## **PLAN LOCAL D'URBANISME DE LA COMMUNE DE CHAMARANDES - CHOIGNES**

**DÉCLARATION DE PROJET EMPORTANT MISE EN COMPATIBILITE DU PLU.  
RELATIVE À LA CREATION DU PARC EOLIEN PARTICIPATIF  
SYLV'EOLE**

**MEMOIRE EN REPONSE A L'AVIS DE LA MRAe**

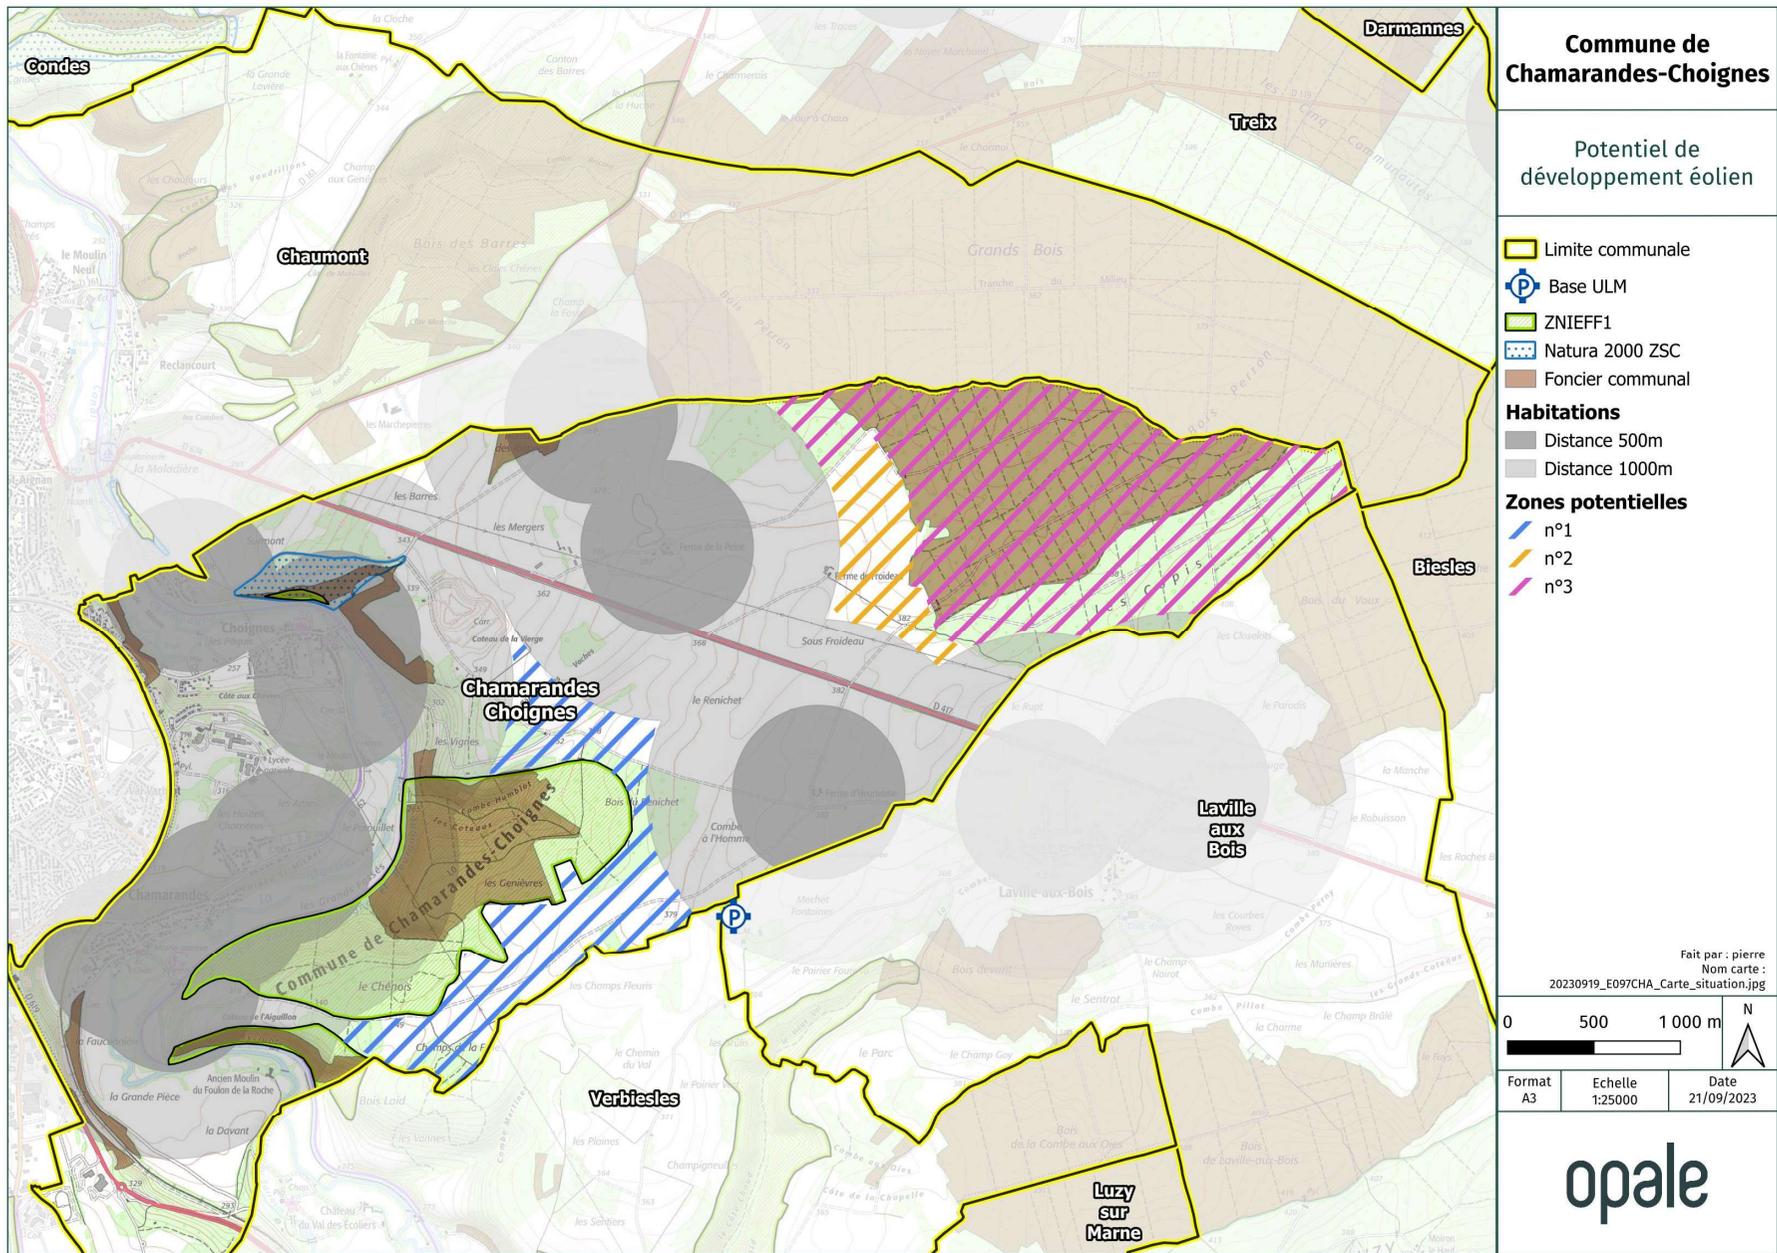
*« L'Ae attire l'attention de la commune sur le risque de créer des points de fragilité dans la forêt communale par son mitage et d'augmenter ainsi sa vulnérabilité au changement climatique en cours. »*

*« L'Ae recommande de compléter le dossier par :*

- la présentation des différentes solutions de substitution envisagées en s'éloignant des zones boisées ;*
- la prise en compte de la compatibilité de la durée de vie des installations avec leur milieu d'implantation ;*
- la justification que le secteur finalement retenu est la solution la moins impactante pour l'environnement. »*

La carte page suivante fait apparaître les secteurs potentiels de développement éolien sur le territoire communal de Chamarandes-Choignes par superposition des principales contraintes que sont :

- l'éloignement des zones d'habitat de plus de 1000 m, au-delà de la contrainte réglementaire de 500 m pour des raisons de cadre de vie (perceptions visuelles et acoustiques notamment) ;
- l'évitement des zonages environnementaux : ZNIEFF et zones Natura 2000.

Il ressort de cette carte que seules 3 zones présentent un potentiel de développement éolien. Le tableau comparatif ci-après présente les points forts et les points faible de chaque zone.

A l'issue de cette analyse à l'échelle de la commune, il apparaît donc que c'est bien la zone n°3 située en forêt qui présente le moins de contraintes et/ou le plus d'atout pour le développement d'un projet.

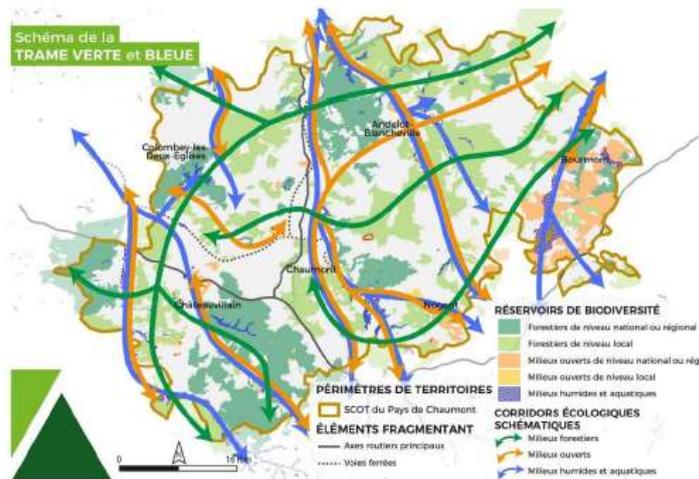
L'orientation précise que « *Ce réseau défini par le Schéma Régional de Cohérence Ecologique et affiné dans le cadre du SCoT est basé sur des réservoirs de biodiversité représentés par : • les grands massifs forestiers, ainsi que sur des corridors écologiques qui assurent le déplacement des espèces entre ces réservoirs. (...) Le territoire entend préserver cette biodiversité riche et variée, selon différentes orientations et en cohérence avec les dispositions nationales et régionales (TVB nationales, SRADDET, etc.). Pour cela il a décidé de conserver l'armature écologique de son territoire, qui représente le maillage de l'espace non urbanisé, en protégeant les principaux réservoirs de biodiversité forestiers, aquatiques et des milieux ouverts et semi-ouverts, mais aussi en conservant les corridors écologiques (...)* »

En l'espèce, la cartographie du schéma de la trame verte et bleue illustre que le terrain est effectivement implanté au sein d'un réservoir de biodiversité de type forestiers de niveau local, d'un degré moindre que les réservoirs de niveau régional et national.

Toutefois, contrairement à ce que semble soutenir le Préfet dans son courrier, le corridor écologique est au Nord du projet et donc le terrain sur lequel il est prévu d'implanter le projet n'est pas situé sur un corridor écologique assurant le déplacement des espèces entre ces réservoirs.
